**KLAIPĖDOS MIESTO SAVIVALDYBĖS ADMINISTRACIJOS  
VIEŠŲJŲ PIRKIMŲ KOMISIJA**

**DĖL ATSAKYMŲ Į GAUTUS KLAUSIMUS PATEIKIMO**

Vadovaudamiesi projekto „Senyvo amžiaus asmenų globos paslaugų plėtra rekonstruojant pastatą, esantį Melnragės gyvenamajame rajone, Aušros g. 41“ rangos darbų su darbo projekto parengimu pirkimo (CVP IS ID 545679) atviro konkurso būdu sąlygų aprašo 56 p., atsakome į gautus klausimus:

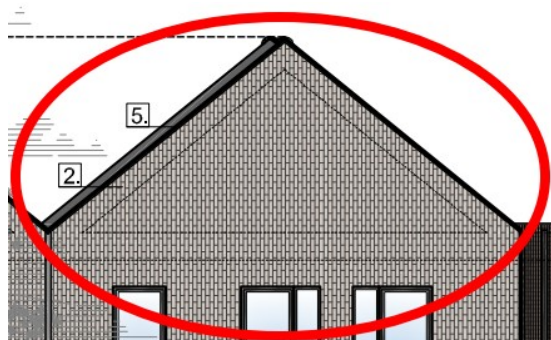
Kadangi nekoreguojate įkainotų veiklų sąrašo, prašome nurodyti, kas turi būti vertinama punkte „11. Procesų valdymas ir automatika“. Projekte nėra tokios projekto dalies. Ar galima palikti eilutes tuščias?

Galima. Palikite eilutę tuščią ties pozicija „11. Procesų valdymas ir automatika“.
